## [10] [ 통보 ] 사항

1. 제 목 : 경사로 수평손잡이 설치길이 부적정
2. 조치부서 : 제주지역본부
3. 관 련 자 :
4. 내 용

[그림 1] 동 출입구 경사로 계획 및 시공현황

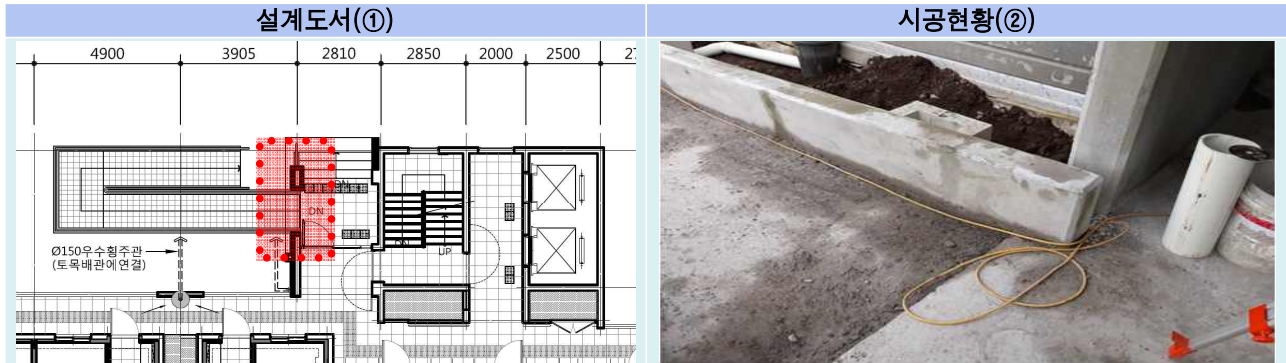
그러나 제주★★ A-4BL 행복주택 건설공사 1공구에서는 [그림 1]과 같이 수평 손잡이 0.3미터 연장설치에 대한 고려없이 경사로 골조골사를 진행하여 수평손잡이 연장 설치시 [그림 1-②]와 같이 주동 출입구 계단 및 출입문이 수평손잡이와 간섭이 불가피하다.

그 결과, 장애인·노인·임산부 등이 일상생활에서 안전하고 편리하게 시설과 설비를 이용할 수 있도록 수평손잡이를 설치할 수 있도록, 경사로 설치 계획의 변경 및 수평손잡이 설치방안 마련이 요구된다.

수평손잡이를 0.3미터 연장하여 설치할 수 있는 방안을 마련하시기 바랍니다 (통보).
